令和4年度 紀美野町通学路 安全点検・対策一覧表

点検日：令和4年10月18日（火）

野上小学校 通学路安全対策

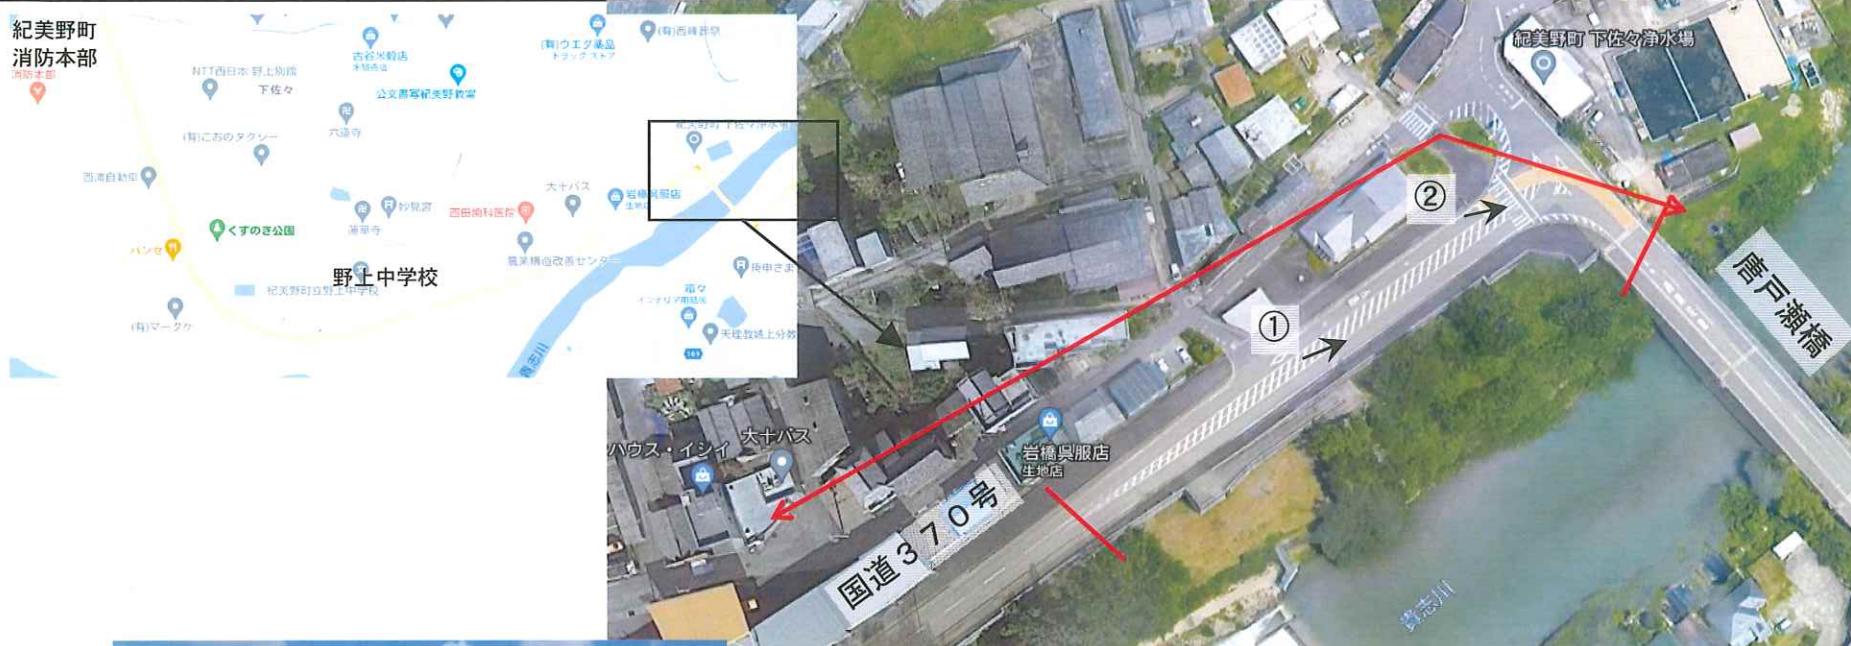
路線	要望箇所	要望内容 (R4.10月)	対策予定内容	事業主体
② 国道370号	下佐々浄水場近くの交差点(唐戸瀬橋の北詰)	車が速度を落とさず進入する。横断歩道の白線が消えかかっている。	○外側線、中心線、矢印等の復旧 (和歌山県) ※横断歩道、停止線、ダイヤマークの復旧 (和歌山県警)	和歌山県及び和歌山県警

外側線、中心線、矢印等の消失

外側線、中心線等の消失
